## リコール届出一覧表

リコール届出番号	外-3110	リコール開始日：準備出来次第		
届出者の氏名又は名称	Groupe PSA Japan株式会社 代表取締役 アンジェロ シモーネ (製作国： フランス共和国) (製作者名： オートモビル・プジョー) (問い合わせ先： 0120-840-240 プジョーコール)			
不具合部位（部品名）	電気装置（バッテリーケーブル）			
基準不適合状態にあると認める構造、装置又は性能の状況及びその原因	バッテリーケーブルにおいて、設計指示が不適切なため、端子が誤った材質で製造されているものがある。そのため、早期に劣化し抵抗値が大きくなり、端子部が発熱して、最悪の場合、車両火災に至るおそれがある。			
改善措置の内容	全車両、バッテリーケーブルの端子形状を確認し、対象の場合はバッテリーケーブルを良品に交換する。			
不具合件数	0件	事故の有無	0件	
発見の動機	本国からの情報による。			
自動車使用者及び自動車分解整備事業者に周知させるための措置	<ul style="list-style-type: none"> <li>● 使用者：電話・ダイレクトメールにて通知する。</li> <li>● 自動車分解整備事業者：対象台数が少数であり、全ての使用者を把握しているため、機関誌等への掲載は行わない。</li> <li>● 対策実施済車両：対策済車両には、運転者席側ドア開口部のドアロックストライカー付近に外-3110のステッカーを貼付する。</li> </ul>

## 改善箇所説明図

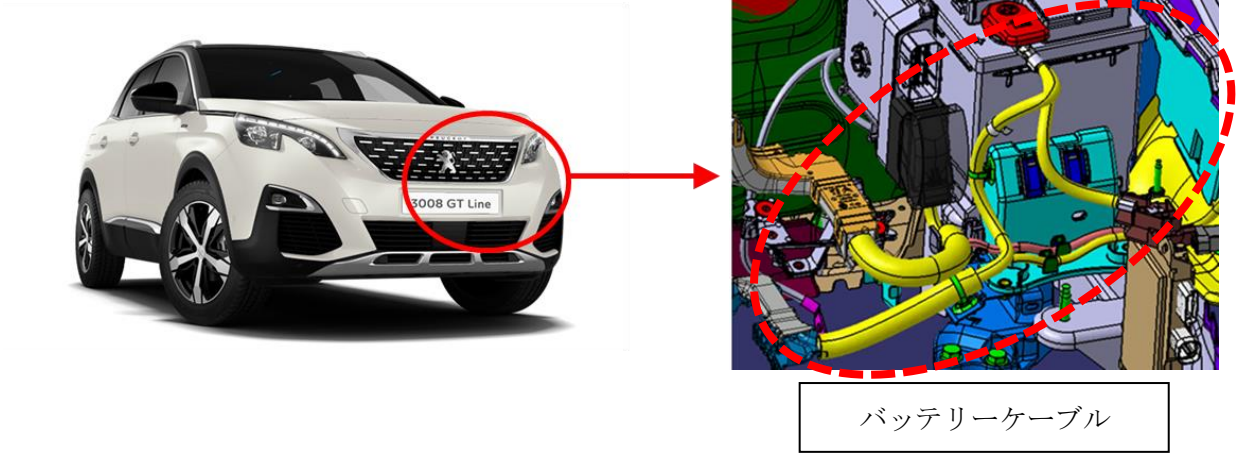
バッテリーケーブルにおいて、設計指示が不適切なため、端子が誤った材質で製造されているものがある。そのため、早期に劣化し抵抗値が大きくなり、端子部が発熱して、最悪の場合、車両火災に至るおそれがある。

全車両、バッテリーケーブルの端子形状を確認し、対象の場合はバッテリーケーブルを良品に交換する。

運転席側ドアロックストライカーの下側の固定ボルトの頭に青ペイントを塗る。
